TOWN PLANNING ORDINANCE, HONG KONG TOWN PLANNING BOARD
URBAN RENEWAL AUTHORITY CHUN TIN STREET / SUNG CHI STREET
DEVELOPMENT SCHEME PLAN

圖則編號
PLAN No. S/K9/URA1/1

就市區重建局春田街／崇志街發展計劃草圖編號S/K9/URA1/1
提出的申述個案編號R1至R348及相關意見編號C1至C8作出考慮
CONSIDERATION OF REPRESENTATIONS No. R1 TO R348 AND
RELATED COMMENTS No. C1 TO C8 TO THE DRAFT
URBAN RENEWAL AUTHORITY CHUN TIN STREET / SUNG CHI STREET
DEVELOPMENT SCHEME PLAN No. S/K9/URA1/1

圖七(c): 擬議發展方案-新型地區回收中心 模擬圖

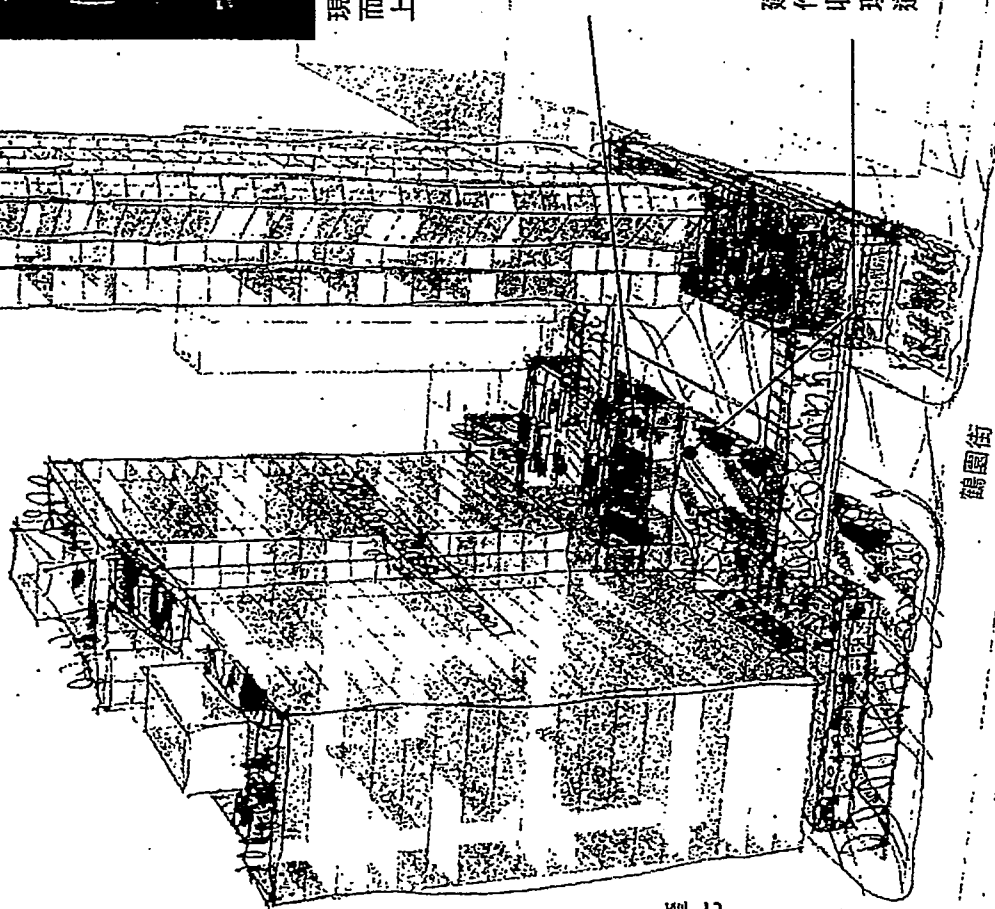
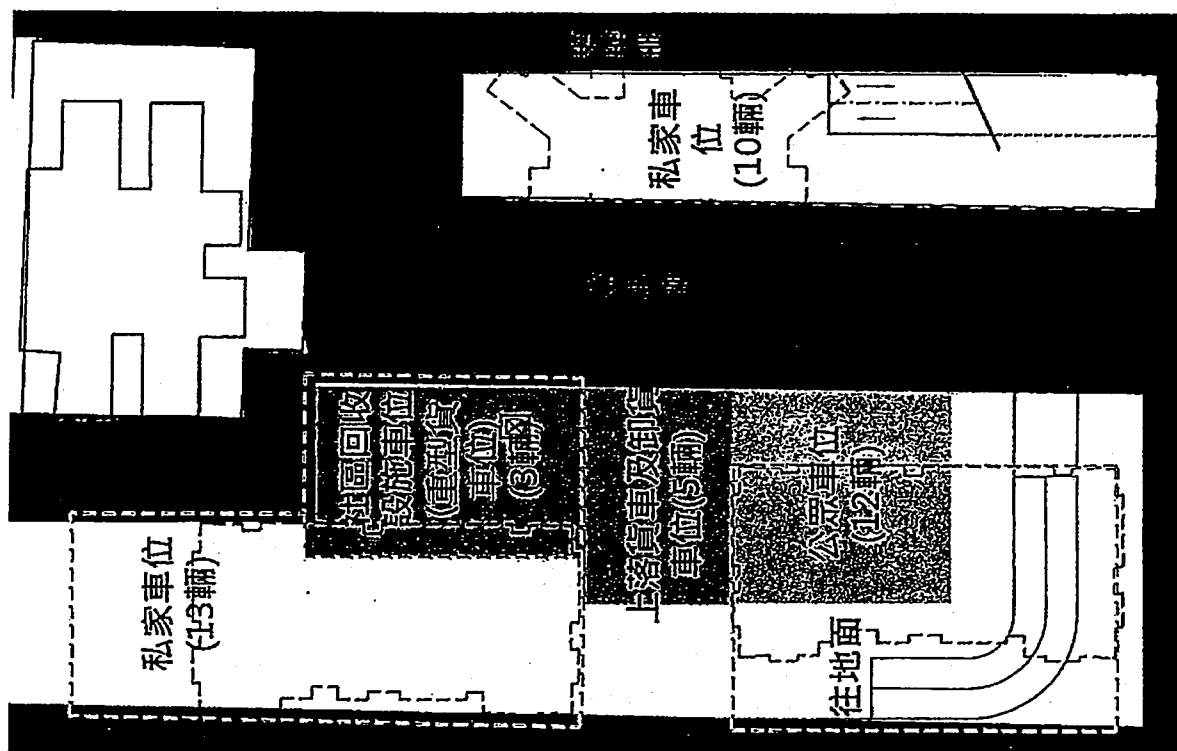
現時春田街的回收業帶來阻街及滋擾問題，而這些地區回收店對舊區基層街坊有經濟上的幫助

新型地區回收中心
保存社區資產
去『鄰吡』化

約500平方米的社區設施用地將用作新型的
地區回收中心及『回收商店』等社區維修
站及社會企業，宣傳『升級改造』概念
(詳情見規劃文件第12-13頁)

建議在重建項目內設立新型的地區回收中心，
作為香港類似用途的模範及教學用途，把回
收工場整個程序移至室內，裡面作分類及清
理。貨車泊位亦將設於地底停車場。將街
道還給街坊

福運大廈關注組 (反對封閉春田街)
Suggested Development Scheme (KC-008(B))
建議更改現有市建局之重建範圍

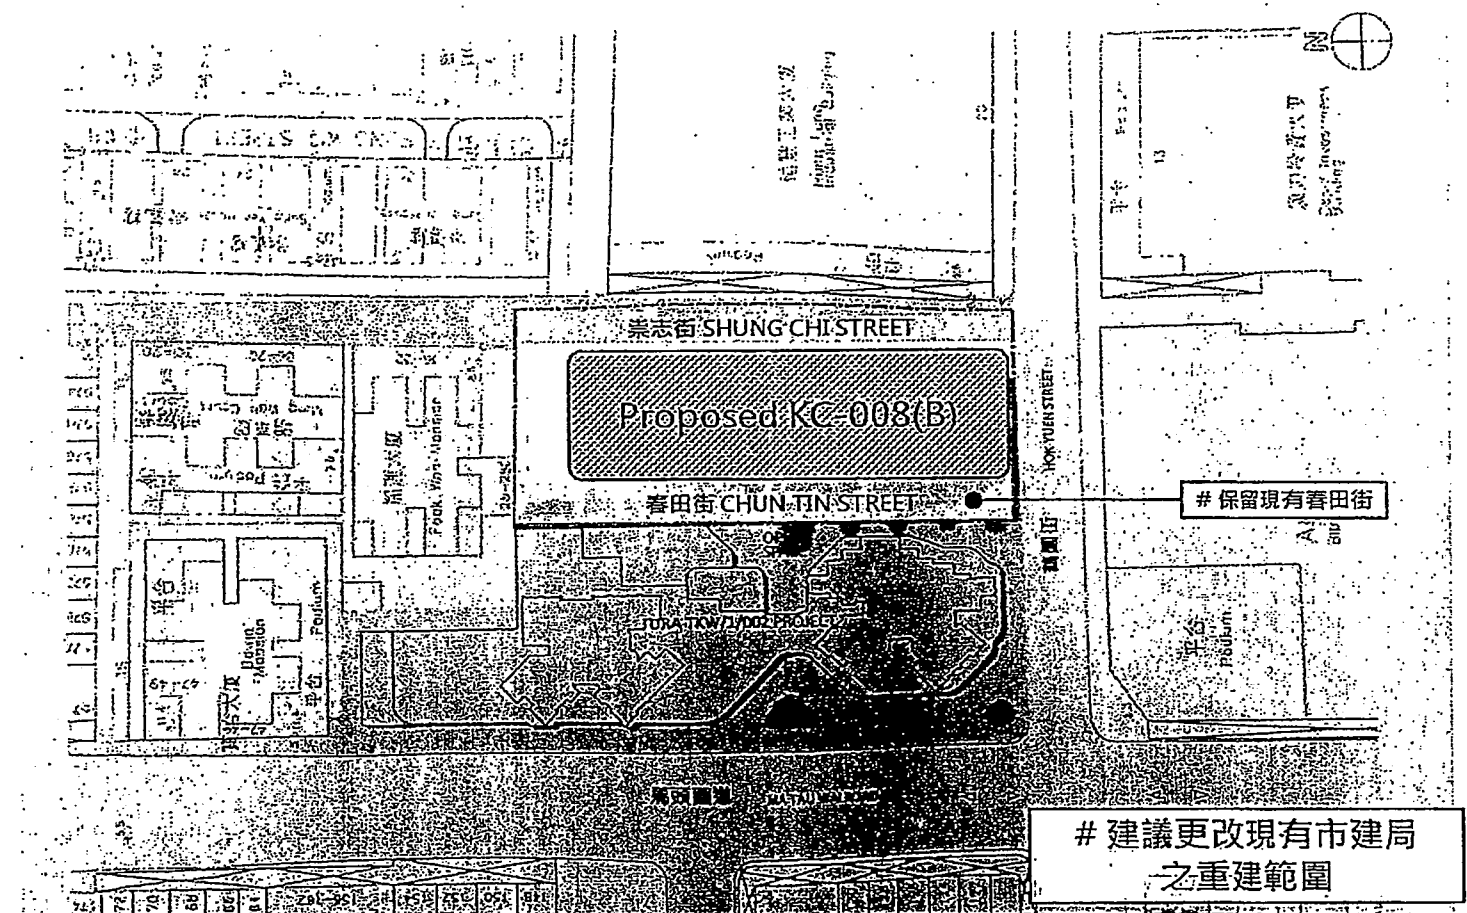
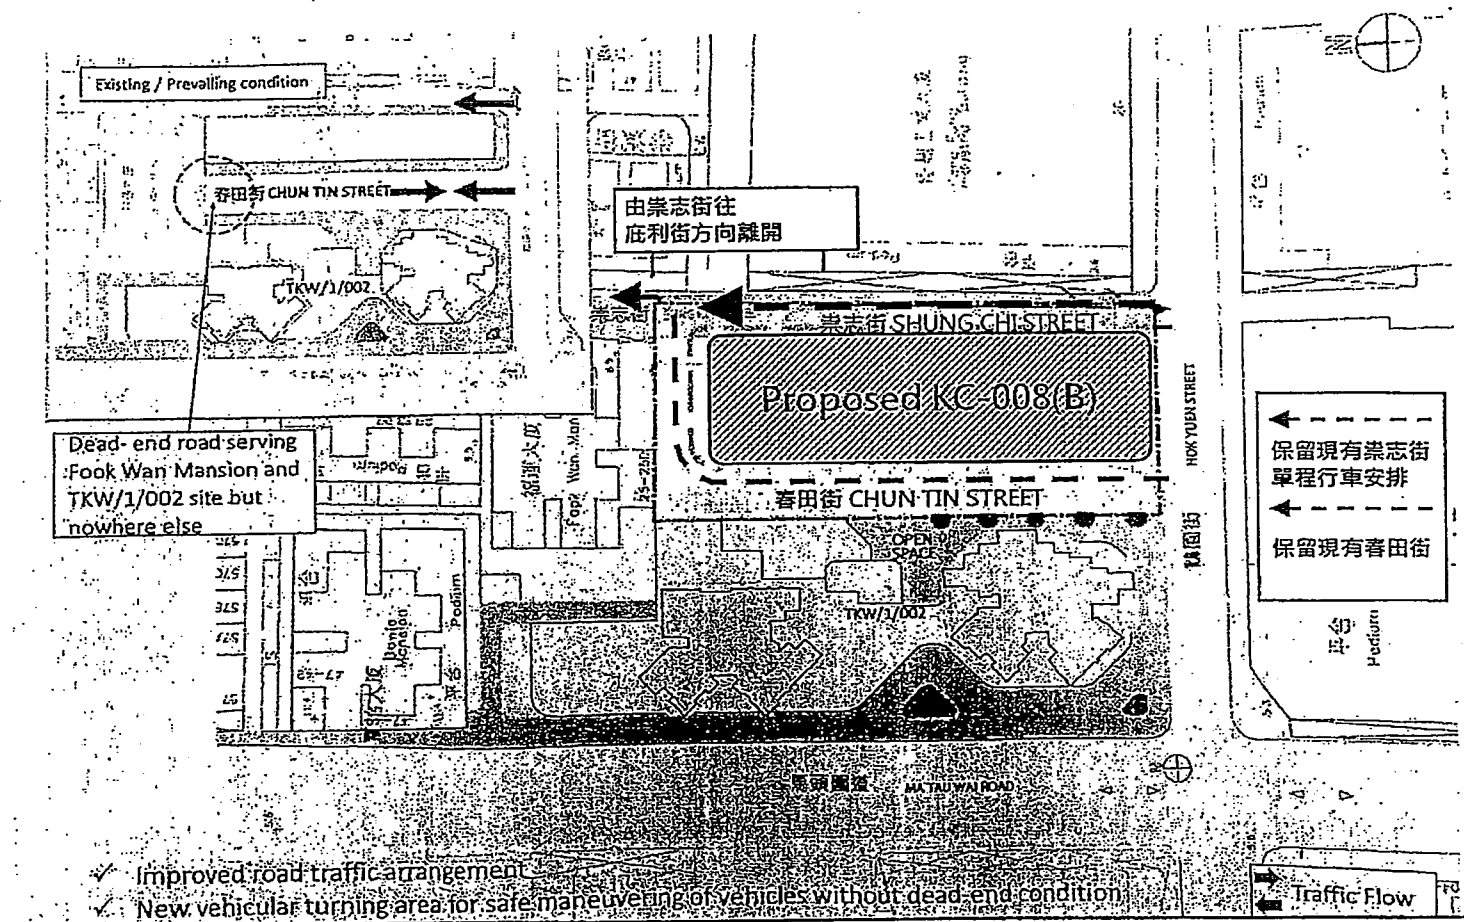
福運大廈關注組 (反對封閉春田街)
Suggested Development Scheme (KC-008(B))
